「革新炉検討会報告書(案)」
に対するご意見
(寄せられた意見をそのままタイプしたもの)

原子力委員会
研究開発専門部会
革新炉検討会

革新炉検討会報告書(案)へのご意見(受付順一覧)

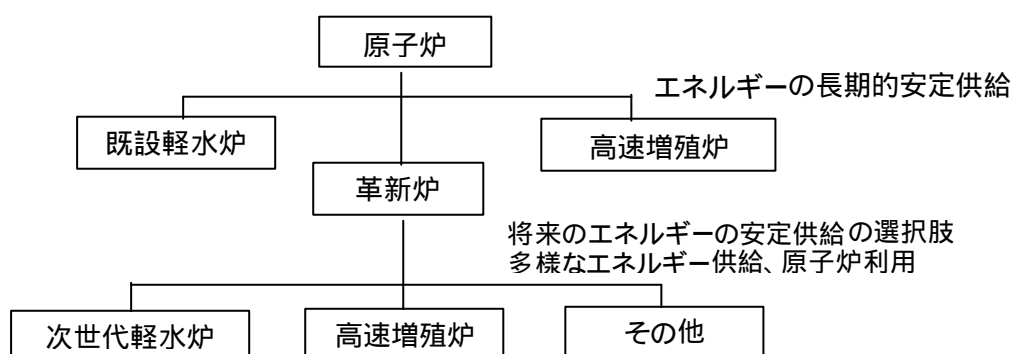
よって、革新炉は、革新炉としての高速増殖炉もあって良いが、あくまで、長期計画においてすみ分けられているように、高速増殖炉サイクルと革新炉の位置付けは異なるものと理解できる。(以下に長期計画に基づく理解イメージを示す。)

しかしながら、革新炉検討会の報告書は、両社が混在して議論されているように見られる可能性がある。各々の位置付けが異なることを明確にし、長計も踏まえた記載の仕方とすべきと考える。

よって、エネルギーセキュリティ早期確保に向けた要である高速増殖炉サイクルと革新炉（革新炉としての高速増殖炉はありえる）とは、別次元の物であることを最初にわかりやすく書き込むのが適切と考える。
